Statens vegvesen

Vår referanse:
16/188596-3

Ber om avklaring – Avkøyrslø – Fv. 404 – Gnr. 141 bnr. 3 – Kvamsvågen i Lindås kommune

Del av reguleringsplan for «Stølshaugane» (2016). Området det avkøyrslø ligg er markert.

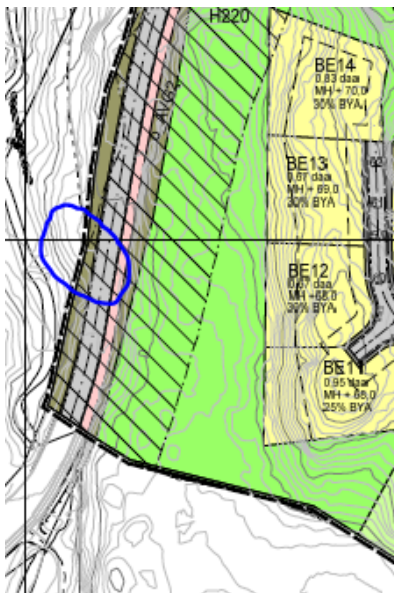
Lindås kommune søker om utbetring av avkøyrslø i samsvar med områderegulering for «Friområde Kvamsvågen» (2011). Vi ser samstundes at det er nyleg vedtatt ny reguleringsplan «Stølshaugane» (2016), der nemnde arealet til avkøyrslø er omfatta av planen, men er ikkje regulert. Vi vurderer det slik at siste godkjente plan overstyrer tidlegare vedtatt plan. Det betyr at søknad om avkøyrslø først må behandlast som ein dispensasjon frå plan før vi behandlar saka etter veglova.

Dersom søknaden derimot skal behandlast som ein dispensasjon frå plan, skal den behandlast etter veglova. Vi vil i så fall vurdere søknaden etter vanlege reglar. Dersom vi godkjenner avkøyrsla vil vi setje krav til utforming i samsvar med dagens krav gitt i Handbok N100 *Veg og gateutforming*. Dei konkrete krava vil vi i så fall kome tilbake til. Relevante opplysningar til søknaden vil mellom anna vere kor mange brukarar / køyretøy som skal nytte avkøyrsla. Med bakgrunn i topografien på staden ser vi at det kan verte utfordringar knytt til kurvatur og helling i avkøyrsla.

På bakgrunn av dette treng vi ei avklaring frå Lindås kommune ved planavdelinga før vi handsamar saka. Dersom kommunen meiner at avkøyrsla kan byggast i samsvar med plan, er det kommunen sjølv som er rett mynde. Det vil då vere relevant å lage ein byggeplan som syner påkobling til fylkesvegen. Det må i alle høve søkjast om arbeidsvarsling og evt. graveløyve til Statens vegvesen.
